Klage på vedtak - dispensasjon - Molde 34/31 - Årødalen - opparbeiding av område for Airsoft-aktivitet

Statsforvaltaren i Møre og Romsdal klagar på Molde kommune v/hovudutval for teknisk, plan, næring og miljø sitt vedtak i møte 04.11.2025, sak PS-51/25, med dispensasjon frå kommuneplan og pbl. § 1-8 for etablering av ei airsoftbane på gbnr. 34/31 ved Årøelva.

Kartutsnitt frå søknad

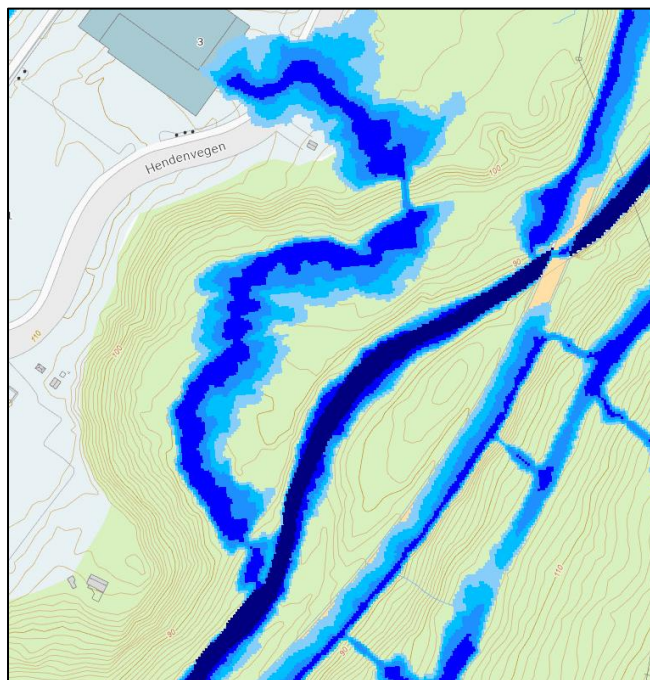
Utan vesentlege innretningar for å samle opp overflatevatn vil effekten av ei buffersone mot Årøelva vere avgrensa. Mesteparten av bana består av eit tidlegare elveløp, som i nedbørstoppar vil kunne føre plastforureining ut i Årøelva, sjå utsnitt av NIBIO sitt markfuktigheitskart. Omfanget vil avhenge av kor permeable grunnen og overflatedekket er.

Igjen er vår oppfatning at bana er plassert feil, og ei sikringssone mot Årøelva vil i mindre grad dempe forureiningsfaren.
